## 前回部会（平成27年6月30日）における指摘事項

## 火力発電所における温排水の状況について

図 1 水温調査地点（出典：碧南火力発電所周辺海域における海生生物等に関する調査報告書（5号機運転開始後5年目））

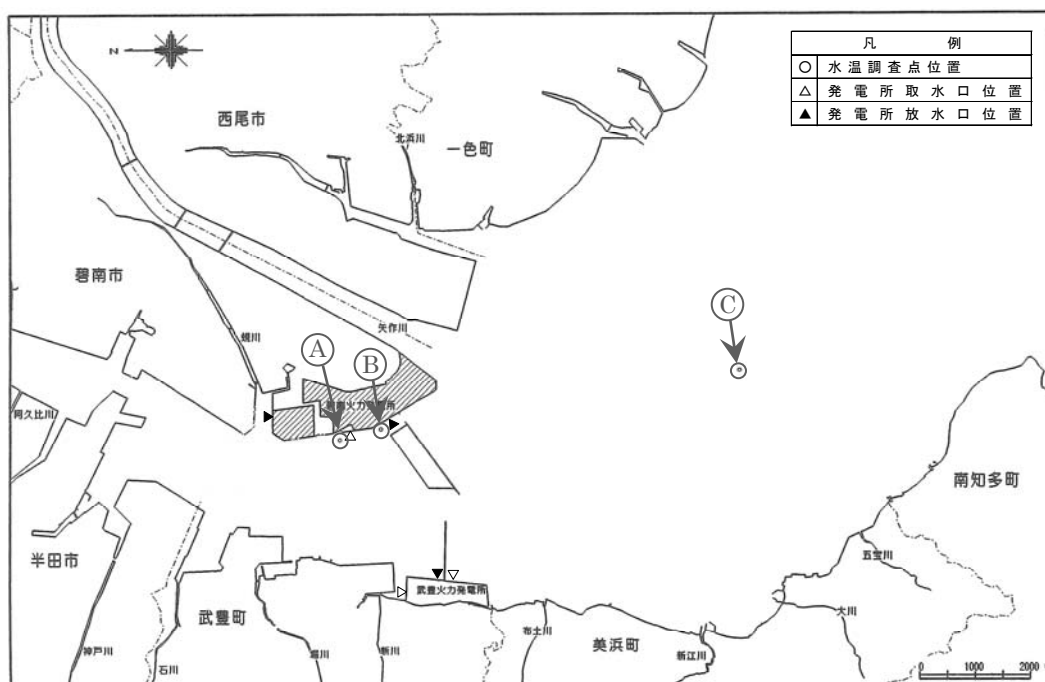
番号	指 摘 事 項	事 業 者 の 考 え 方
4	火力発電所における、温排水の排水温度と放水口排出口付近の表層の海水温の差は通常どれぐらいか。	平成 19 年に実施した「碧南火力発電所周辺海域における海生生物等に関する調査報告書（5号機運転開始後5年目）」における、温排水の排水温度（復水器出口温度）等の状況は、別紙4のとおりです。
5	碧南火力発電所灰捨地において、コンパクション工法を実施した後に、自然が再生している場所はないか。また、そのような場所が、生物の生息・生育環境に適している場合があるが、どのように考えているのか。	<p>碧南火力発電所灰捨地内でコンパクション工法を実施した場所の中は、工事が実施中ではありますが、現状において草本類が確認されている場所もあります。しかし、埋立工事の竣功時（平成 34 年）には、平坦に均し、全域を覆土する必要があるため、草地のない状態となります。</p> <p>コンパクション工法の実施後、新たな工事を行う場合は、事前に施工区域を調査し、動植物の生息・生育状況を踏まえ、必要に応じて専門家と相談しながら保全方法（鳥類コロニーの保護又は営巣抑制）を検討していきます。</p>
6	浚渫により、貧酸素水塊が発生するおそれはないか。	浚渫は、港湾区域内において、揚炭船のための泊地等を確保するために実施するものです。浚渫に当たっては、貧酸素水塊が発生することがないように、できる限り窪地を作らない等の配慮をします。

平成 19 年に調査した、碧南火力発電所 1～5 号機取水口付近（図 1 地点④）及び 4・5 号機放水口付近（図 1 地点⑥）の冬季・夏季における海水温度の鉛直分布は、図 3 のとおりです。

また、地点④⑥及び高潮防波堤外（図 1 地点③）の海水温度並びに調査時の復水器入口温度及び出口温度は、表 1 のとおりです。
